津山市監査委員告示第2号

工事監査結果報告書

2019年度（令和元年）
津山文化センター
耐震補強及び大規模改修工事技術調査
報 告 書

2019年度（令和元年）
総社川崎線（沼林田工区）
道路新設工事その9 技術調査
報 告 書

[図 1.] 1 階柱壁中 2 階梁床伏図(改修後)

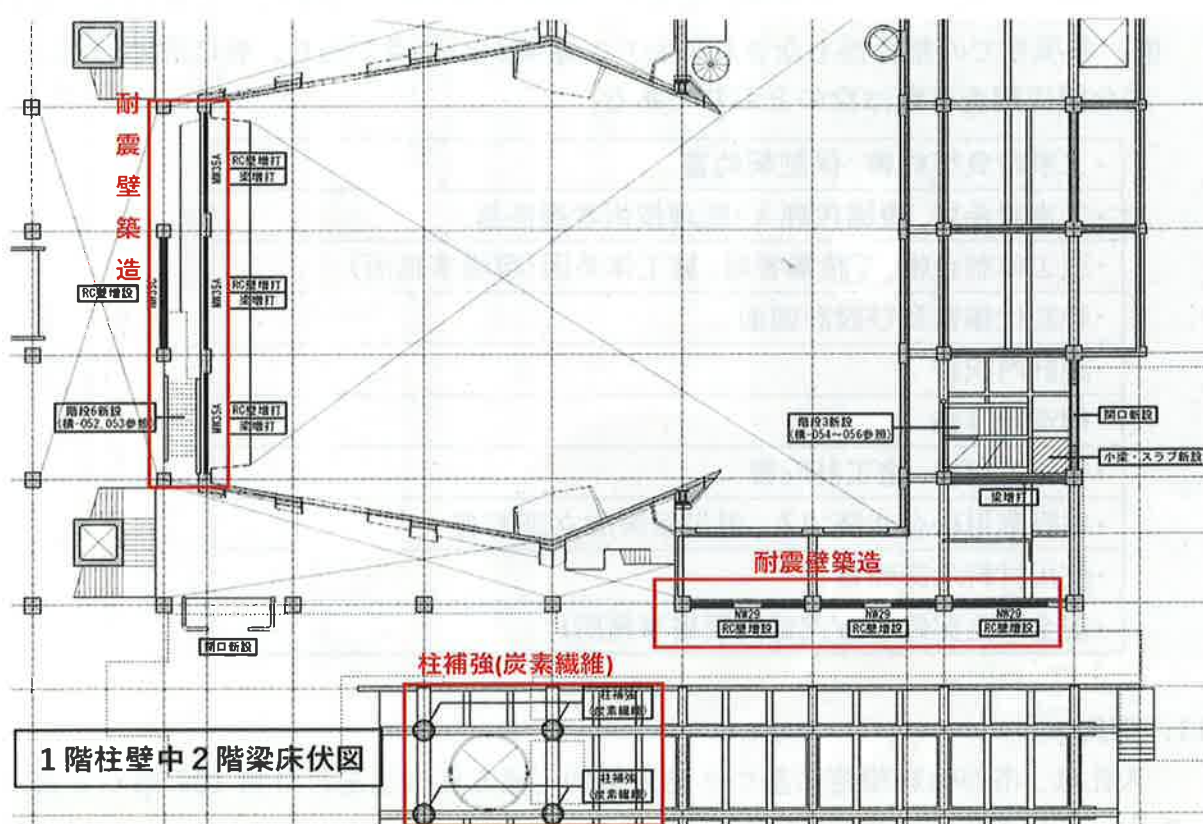
- ① 大ホール背面壁、中 2 階部分の耐震壁増設によりせん断破壊柱をなくし、耐力の増強を図る。
- ② 1, 2, 3 階の平面上の同位置壁の増設により耐震壁を増強する。
- ③ 既存柱に炭素繊維補強を行い、軸体力の補強を図る。
- ④ ホール天井の全面解体、耐震天井の築造

1 階柱壁中 2 階梁床伏図を[図 1.]に示す。

[図 2.] 耐震壁施工手順

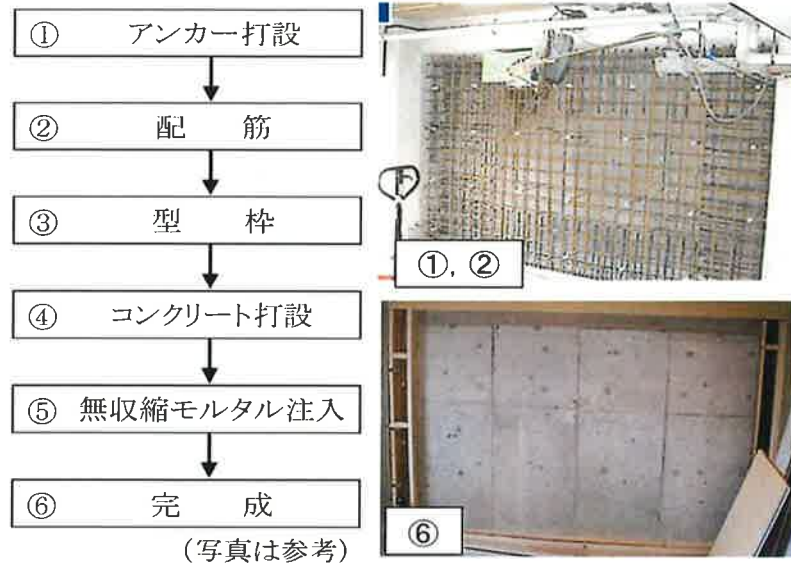
耐震壁築造の手順は[図 2.]のようになる。

アンカー打設前には、既設埋設鉄筋の探査が必要である。

施工手順を[図 3.]に、一般使用断面を[図 4.]に示す。

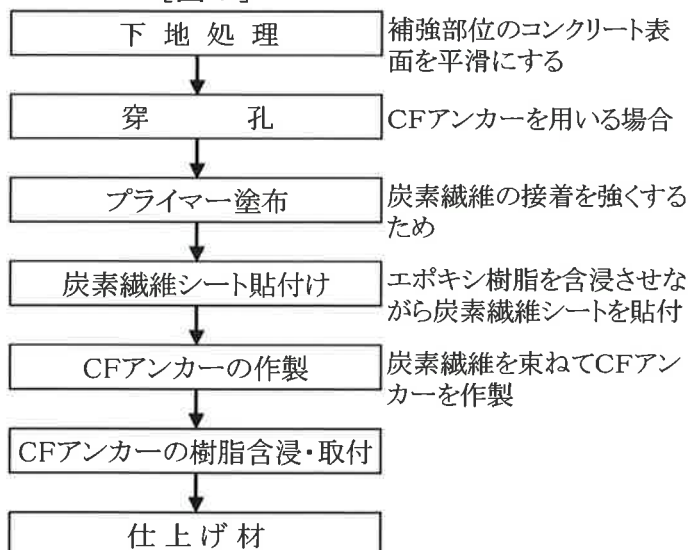
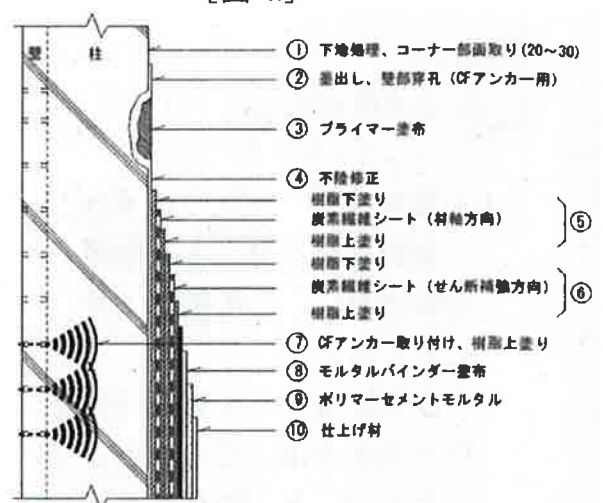
本体(ホール棟)では柱軸力の増大、展示室棟ではせん断耐力の増大及び変形能力の改善(靱性を高める)のため、炭素繊維補強工法を用いている。

柱の耐震補強には他に、RC巻き立て補強、鋼板巻き立て補強工法があるが、荷重増を少なくし、狭い箇所での施工性を考慮して炭素繊維補強工法を選定している。耐震性を高めるには荷重増を低くすることも重要である。

今回は対象柱の軸耐力の検討から全て3層巻としている。

[図 3.] 標準断面図

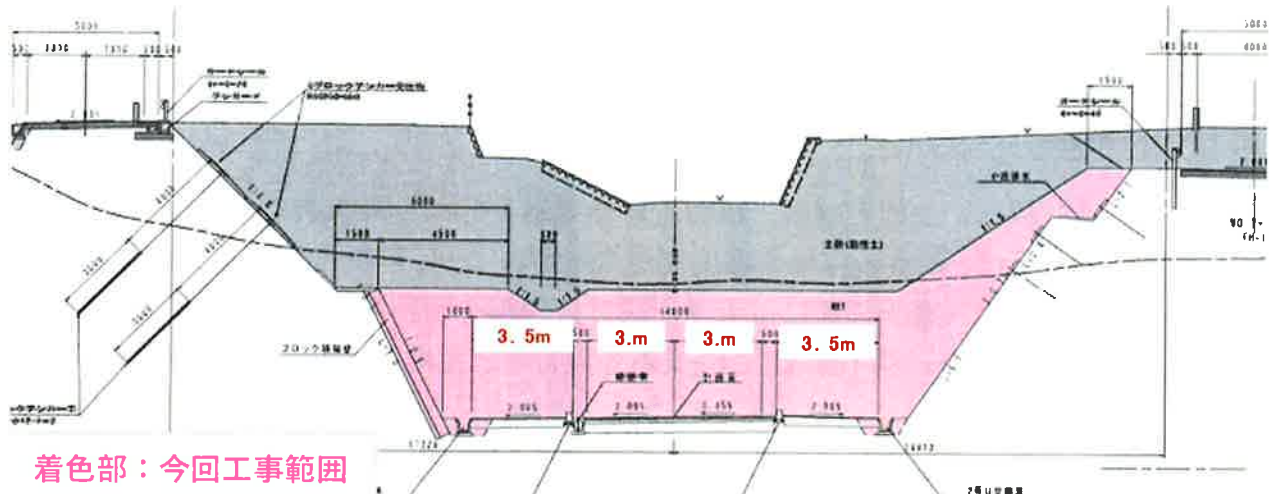
道路構造令等により車線幅は3.0mとし、歩道部は自転車歩行者道を考慮して3.5mとしている。

道路U型側溝(勾配3%)は、降雨強度90mm/hを条件としている。

[図 4.] PC 橋梁側面図

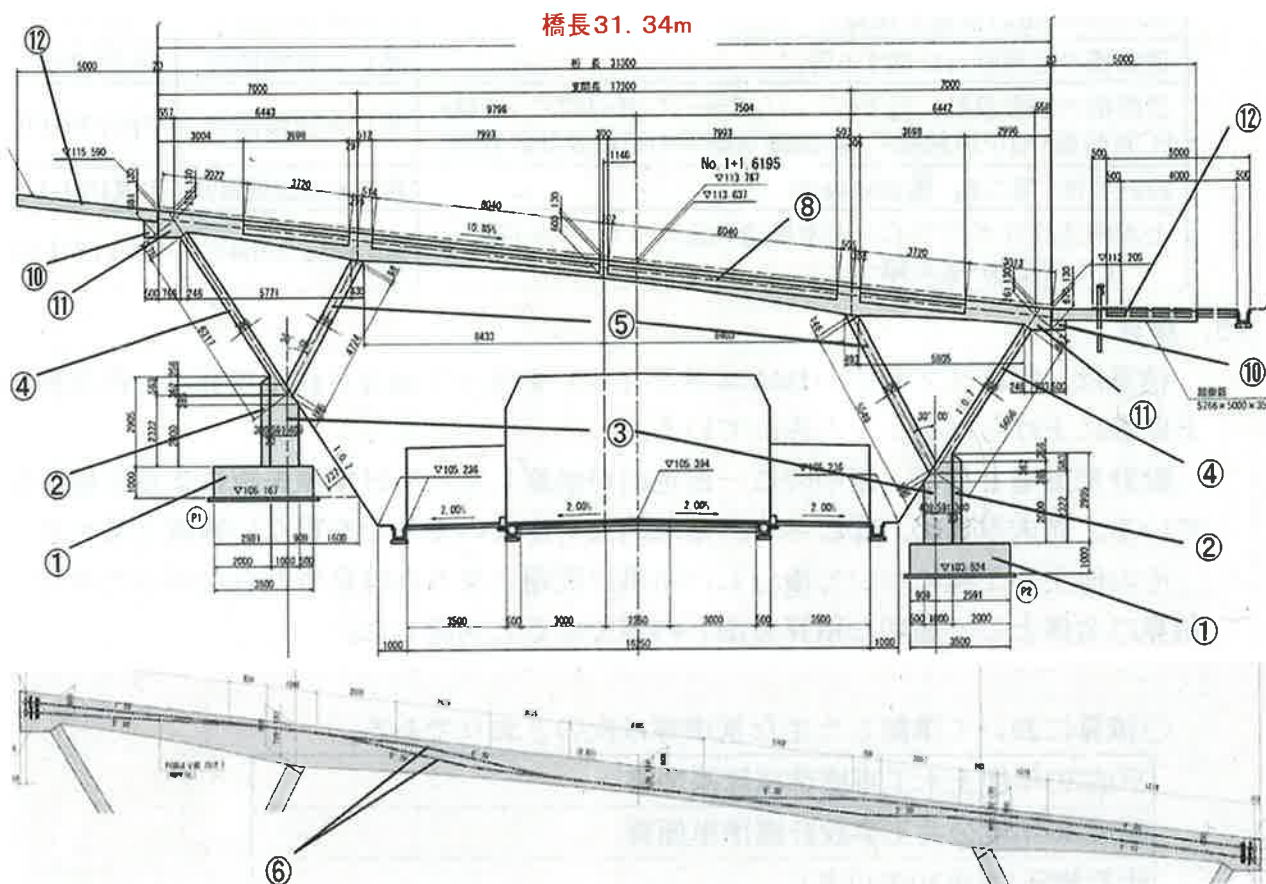
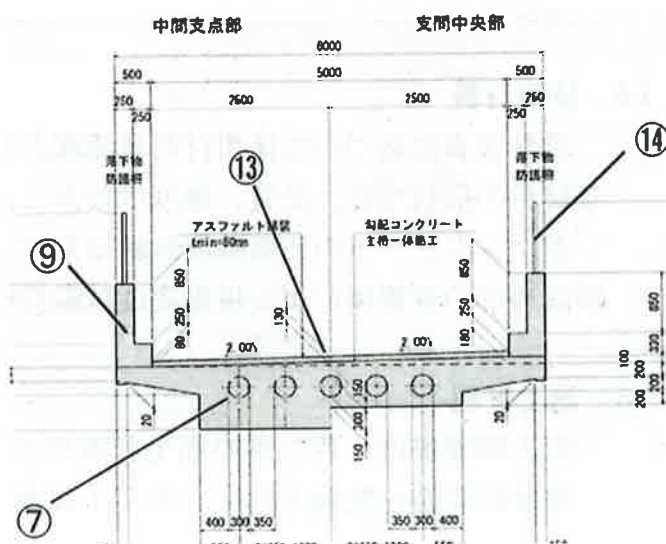
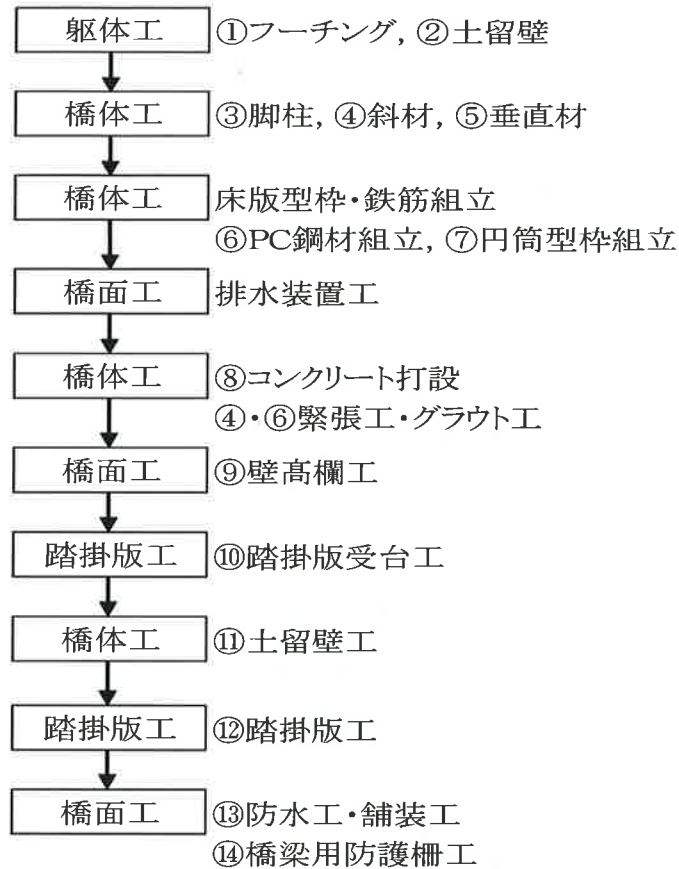
緊張工は、最終緊張力を 48.5MPa (485kg/cm^2)、ケーブル伸び量を 24mm として、ケーブル 8 本の緊張時の緊張力と伸び量を計測して管理グラフをリアルタイムで作成して確認している。計画通りの結果になっている。

また、橋梁床版のコンクリートの打設状況は目視ではあるが良好な状態であった。
